# 【資料 1-2】

L 棟の第 3 給気装置循環ラインにおけるダンパの種類に関する記載の見直しについて

国立研究開発法人日本原子力研究開発機構  
核燃料サイクル工学研究所 環境技術開発センター

東海事業所第2ウラン貯蔵庫の管理区域給排気系統図に関する記載の見直しについて

図1 管理区域給排気系フローシート

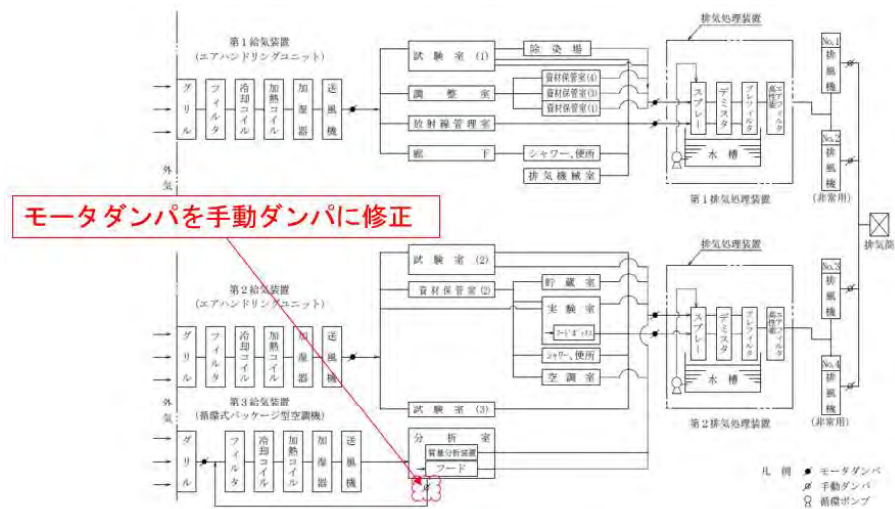
管理区域給排気系フローシートにおける第 3 給気装置循環ラインのダンパについて、モータダンパから手動ダンパに記載を修正（図 1）

当該ダンパは、分析室の作業環境を維持するための空調を行う機器である第3給気装置の循環ライン上に設けられた風量を調節するためのダンパであり、「使用施設等の位置、構造及び設備の基準に対する適合性」を要求される設備ではないほか、当該ダンパが無くても機能上問題ない。また、外部とは連動していなく、環境への影響はないため、安全性に影響はないと判断している。

後述のとおり、ダンパの種類の変更は、使用施設等の位置、構造及び設備の基準の観点から安全上問題ないと判断できることから、管理区域給排気系フローシートにおける第 3 給気装置循環ラインのダンパについて、モータダンパから手動ダンパに記載を修正することが妥当であると判断のもと、現物と申請書との不整合を解消するための記載の適正化として申請を行うこととした。

図2 L棟循環式第3給気装置 竣工図

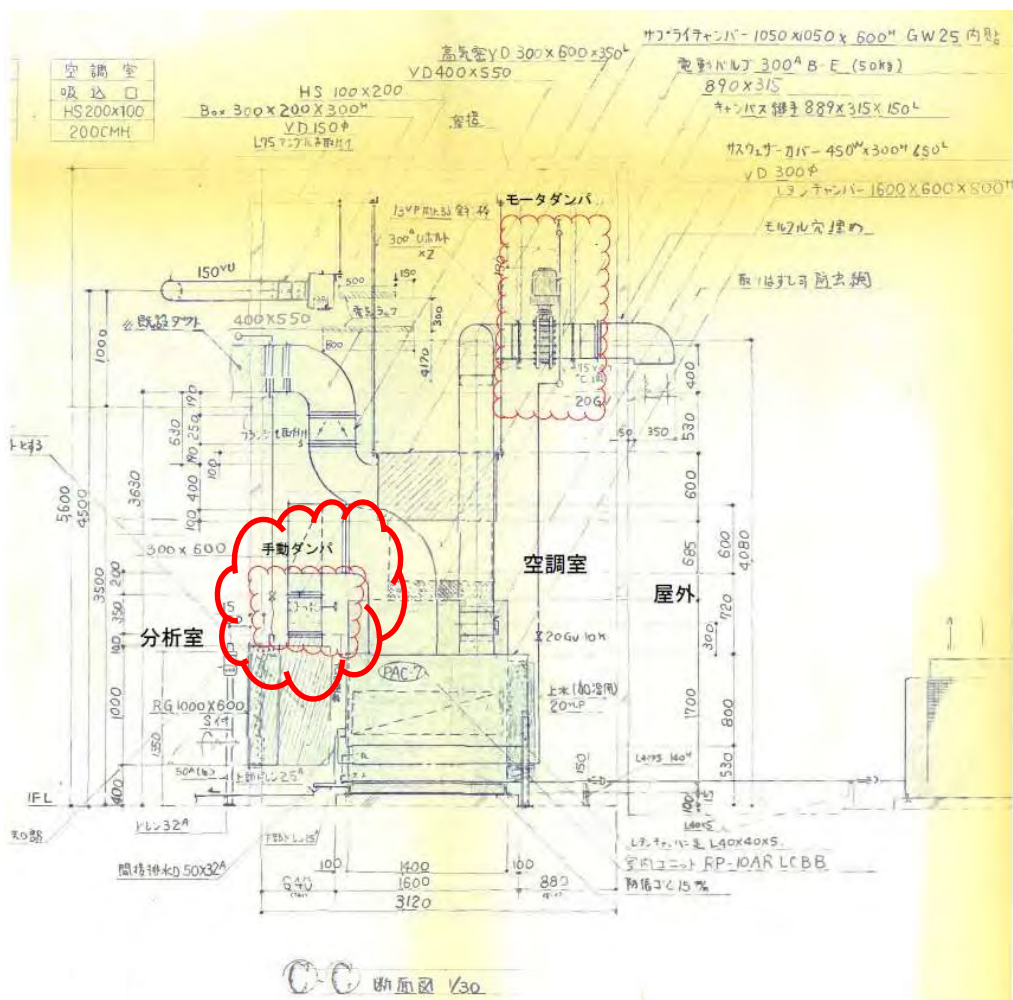
不整合が生じた経緯について確認したところ、循環式第 3 給気装置を新設するための申請書（平成元年 8 月 28 日申請、平成元年 10 月 2 日許可）にて本変更申請前の図面（添付 1）にて許可を取得したが、循環式第 3 給気装置設置時（平成 2 年 9 月）の竣工図（図 2）では現在の申請書と異なる種類のダンパであり、現在に至っている。

図 1 東海事業所第 2 ウラン貯蔵庫管理区域給排気系統図

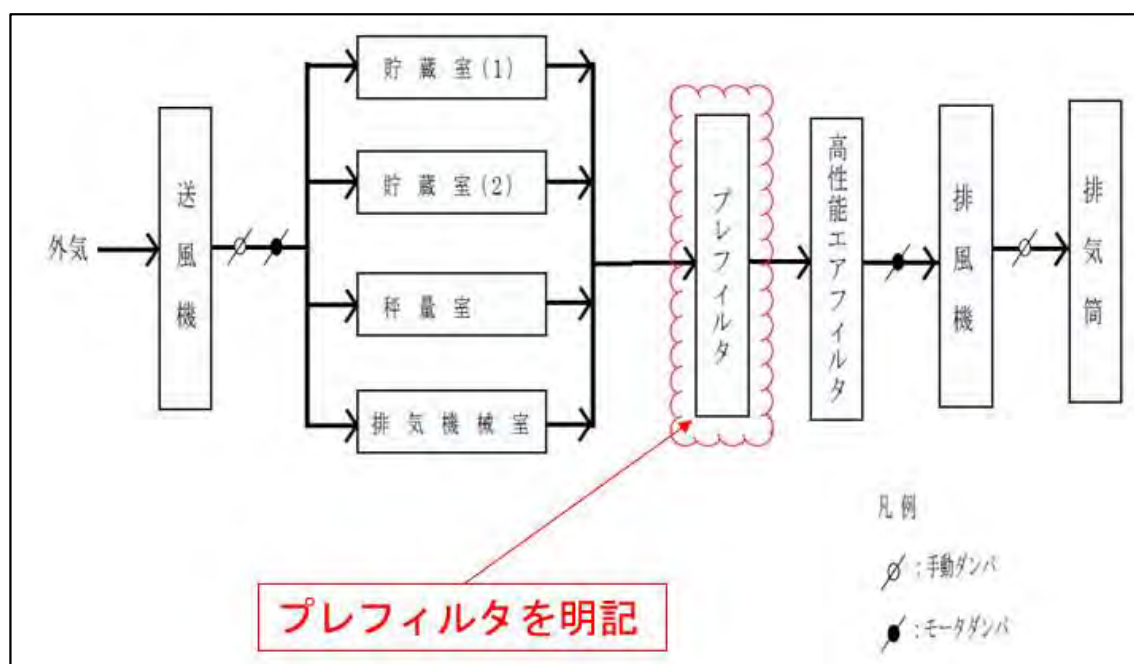
管理区域給排気系統図へのプレフィルタの記載追加（図1）

当該プレフィルタは、「使用施設等の位置、構造及び設備の基準に対する適合性」を要求される気体廃棄設備（高性能エアフィルタ及び排風機）に組み込まれたフィルタであるが、埃等による高性能エアフィルタの目詰まりを軽減することで高寿命化を意図した除塵フィルタであるとともに、申請書上、環境影響評価等に寄与していないため、プレフィルタが無くても、気体廃棄物の捕集性能に影響はなく、環境への影響はないため、安全性に影響はないと判断している。

後述のとおり、プレフィルタの記載の有無は、使用施設等の位置、構造及び設備の基準の観点から安全上問題ないと判断できること、プレフィルタの記載は他施設においても、同様に環境影響評価等に寄与していないが、給排気系統図に記載されていることから、他施設間の整合を図るため、第2ウラン貯蔵庫の申請書の給排気系統図に、実際に存在するプレフィルタの記載を追加することが妥当であると判断のもと、現物と申請書との不整合を解消するための記載の適正化として申請を行うこととした。
